改善箇所説明図

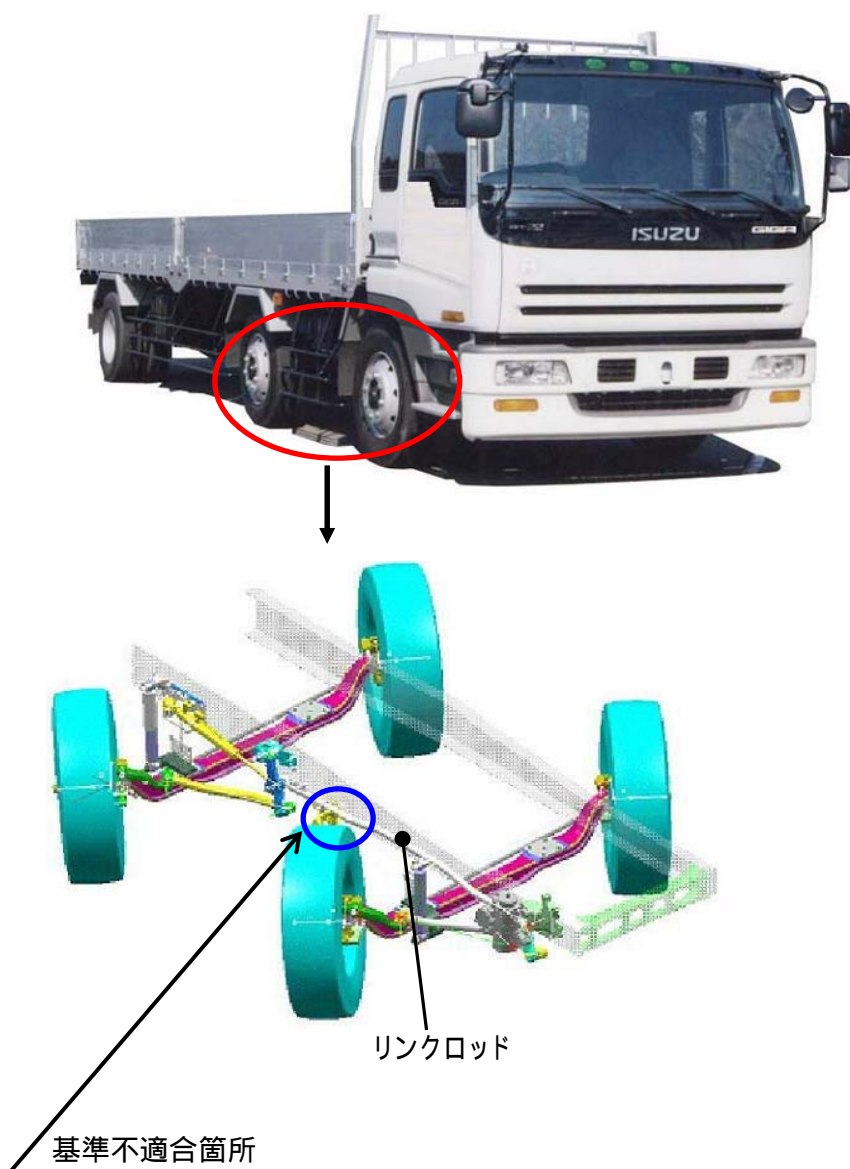
前2軸車において、タイヤの切角が不適切なため、スタッドレスタイヤを装着し、ハンドルを最大限度まで切った状態で段差を通過した場合、タイヤがリンクロッドと接触することがある。そのため、そのままの状態で使用を続けると、接触部分に錆が発生し、最悪の場合、当該ロッドが折損して、確実な操舵ができなくなるおそれがある。

改善の内容: 全車両、タイヤ切角ストッパを調整する。なお、リンクロッドが損傷している場合は、新品と交換する。

識別: リンクロッドに白色ペイントを塗布する。
